改善箇所説明図 ②

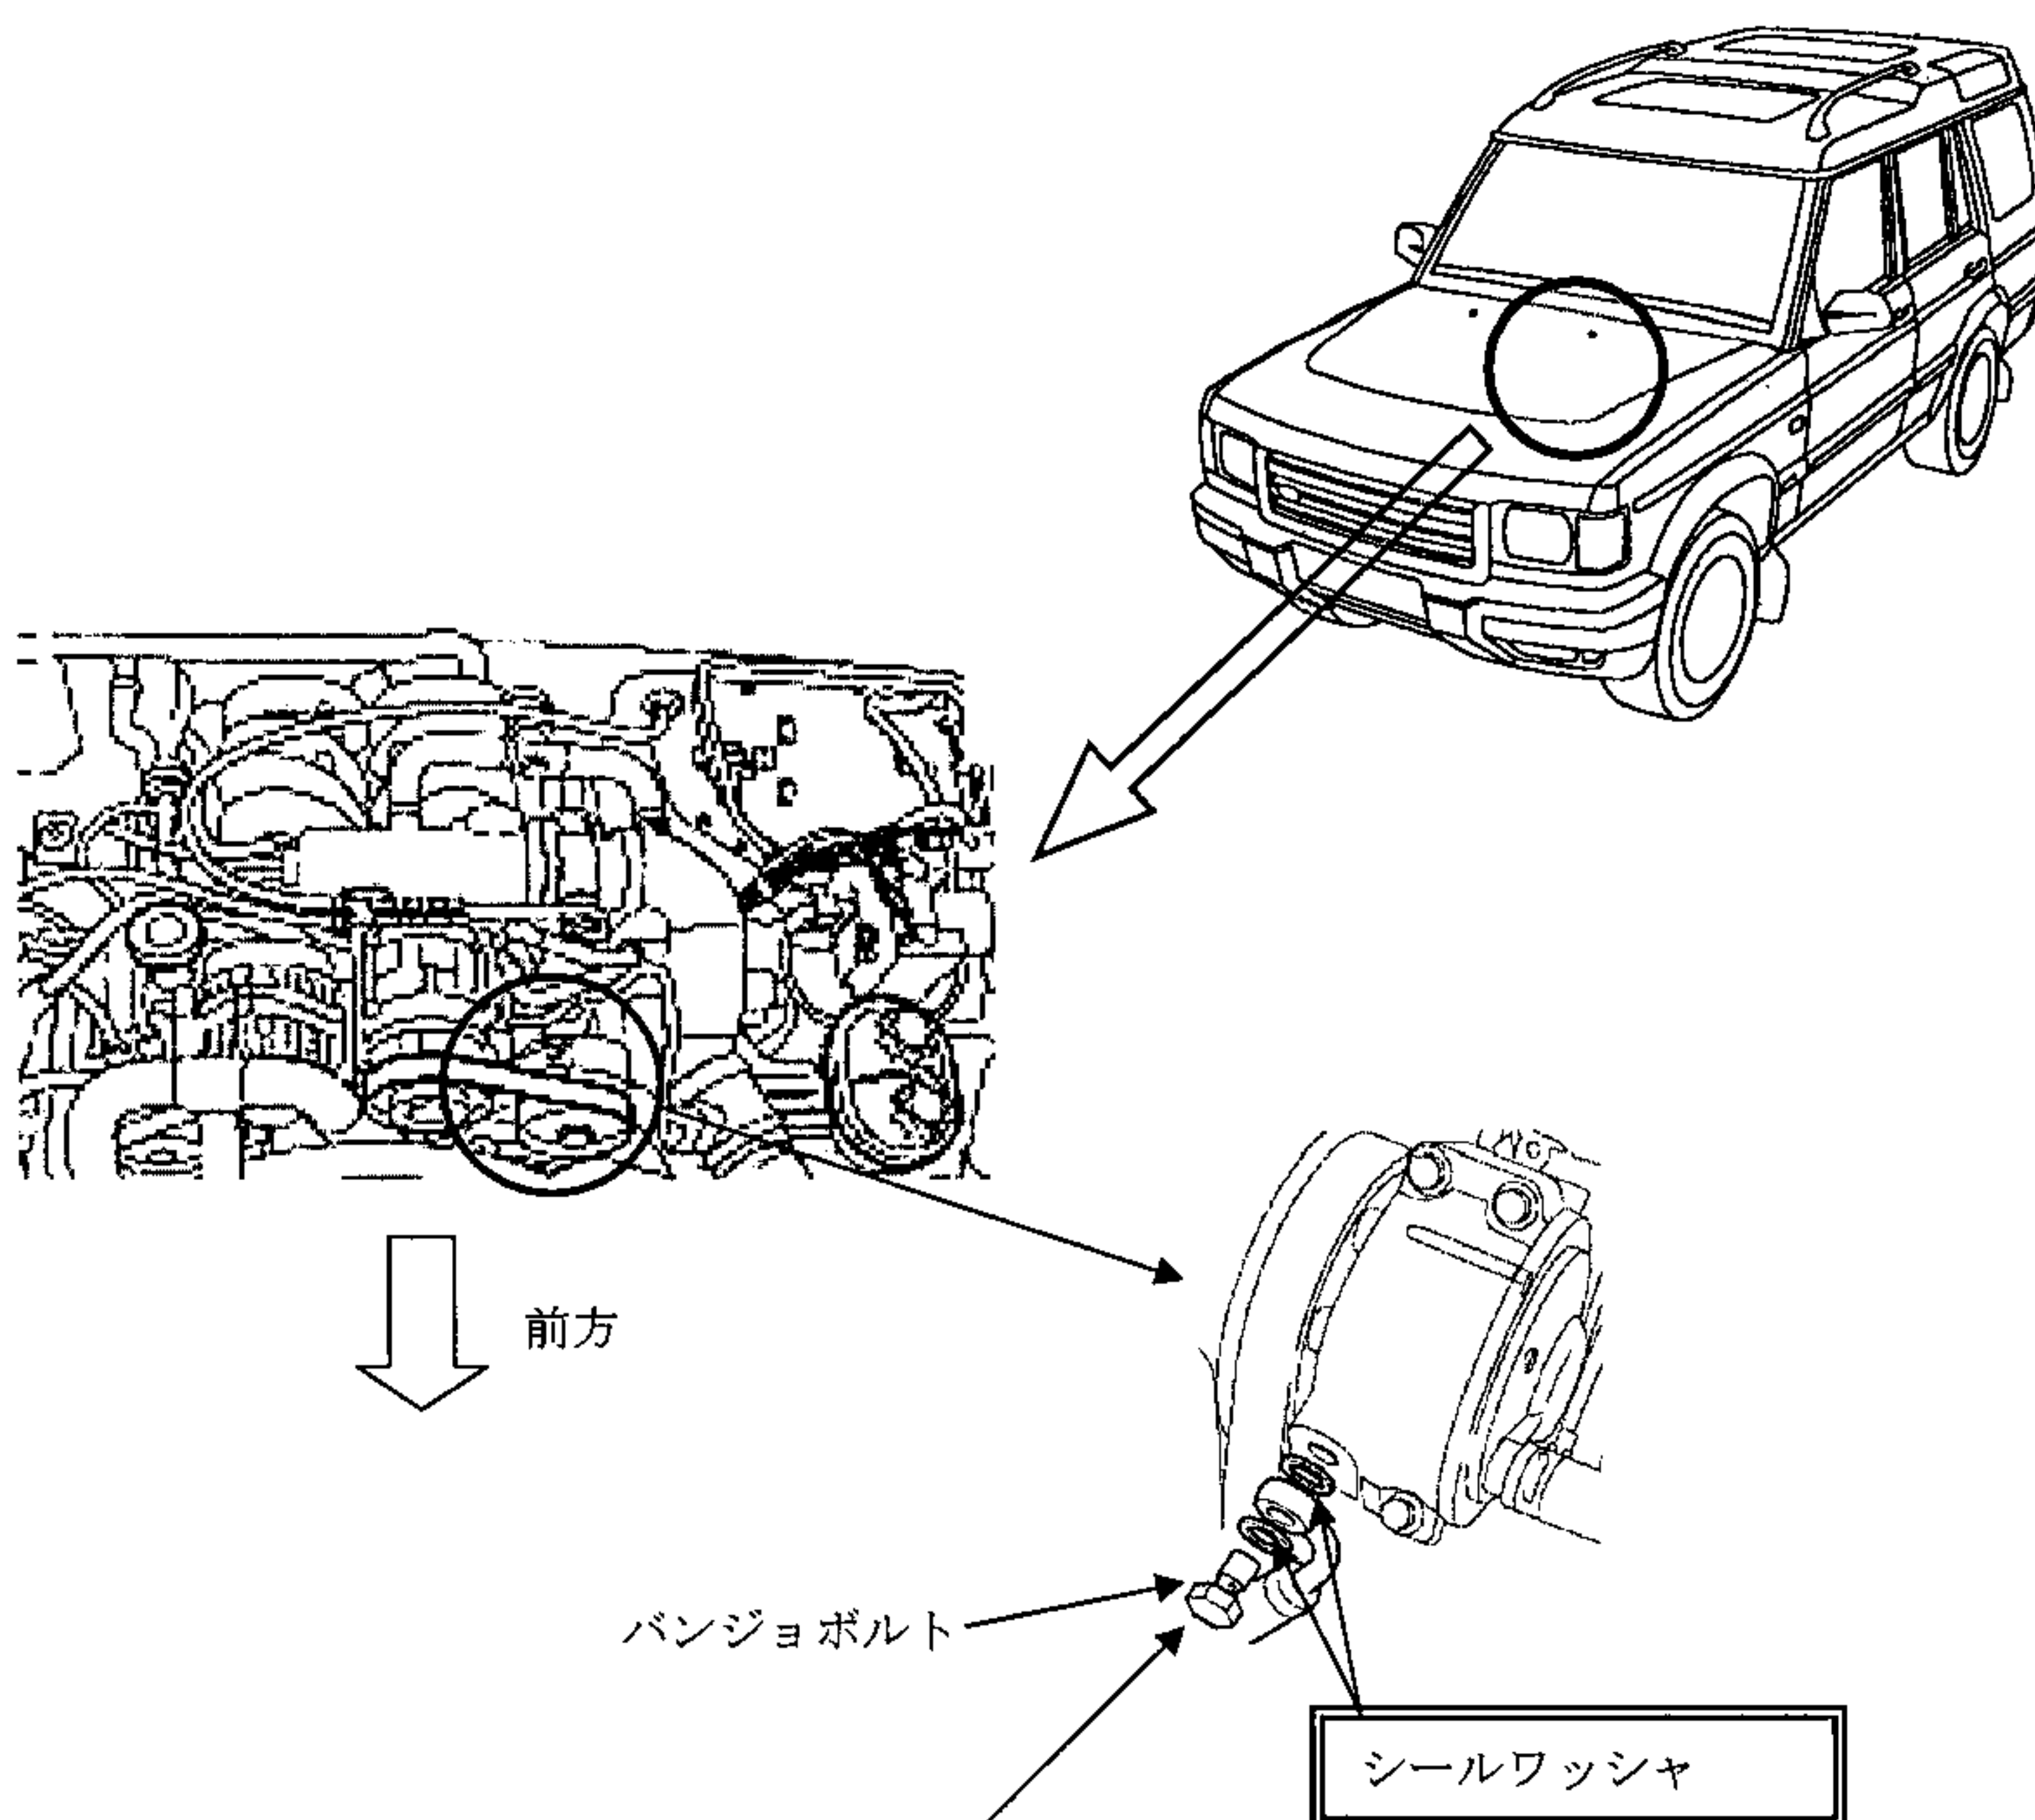
基準不適合発生箇所

緩衝装置のアンチロールシステムにおいて、油圧ポンプに高圧油圧配管を取付けるためのバンジョーボルトの締め付けトルクが不十分なため、走行中の振動等により当該バンジョーボルトが緩むものがある。そのため、作動油が漏れ、最悪の場合、火災に至るおそれがある。

改善の内容

全車両、バンジョーボルトの緩みを点検し、緩みがあるものは、シールワッシャを新品に交換し、当該バンジョーボルトを規定トルクで締め付ける。

識別：バンジョーボルトに黄色いペイントを塗布する。
